## Høringsuttalelse angående Dalane Kraft sin konsesjonssøknad

### «Gya og Mjelkefossen kraftverk» datert 8.april 2019

Figur 2

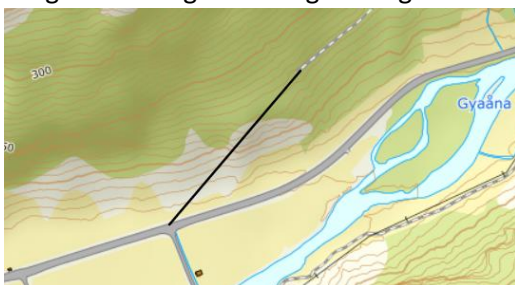
Arealet rundt kraftverkene må settes i stand «etter avsluttede arbeider». For å sikre adgang til skog og hei i anleggsperioden må det anlegges vei på oppsiden av kraftverksområdet. Vi foreslår at dagens skogsvei forlenges i vestlig retning ned til Sirdalveien som angitt på figur 2.

Figur 3

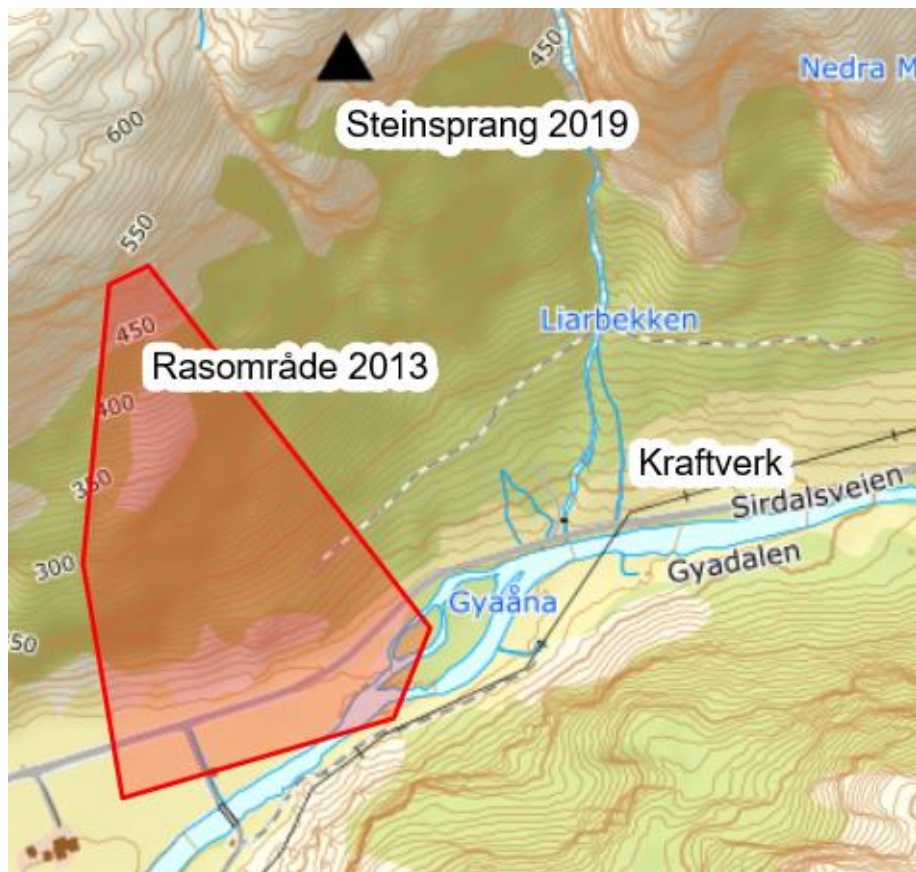
1.april 2013 gikk et stort steinras i området rett nord for fylkesveien på eiendommen til grunneier på Gnr.118.Bnr 12/15. Raset ble omtalt i Dalane Tidende 3.april 2013 og er vist på figur 3. Raset ble utløst i fjellsiden ca 500 moh ovenfor rigg/deponi og planlagt område for kraftverkene. Steinblokker ble spredd over et stort område, både på dyrket mark og beite, Sirdalsveien ble sperret av steinblokker i varierende størrelse, skog ble ødelagt og flere hundre meter nettinggjerdet ble revet i stykker. Spor etter raset viser fremdeles tydelig i fjellsiden. En stein på ca 120 tonn ligger som et minne om raset på en holme i elven.

I fjellsiden og i skogen i området over planlagt område for kraftverkene oppdages regelmessig nye steinsprang. Det ble senest oppdaget steinsprang, markert på figur 3, i stien ovenfor planlagt kraftverk. Det var gress under steinen, noe som tyder på at steinen nylig hadde rast ned.

Det presiseres derfor viktigheten av geologiske undersøkelser før anleggsarbeidet startes. Ved sprenging av fjell for utarbeidelse av tunneller/rørgater må det tas hensyn til den eventuelle rasfaren.

Kraftverk er planlagt «i dagen» som vist på figur 3. Vi var vitne til raset i 2013 og har observert steiner fra nye steinsprang. Risikoen for ras må på denne bakgrunn utredes videre. Vi mener at eventuelle kraftverk ikke bør plasseres «i dagen», men bygges inn i fjellet.
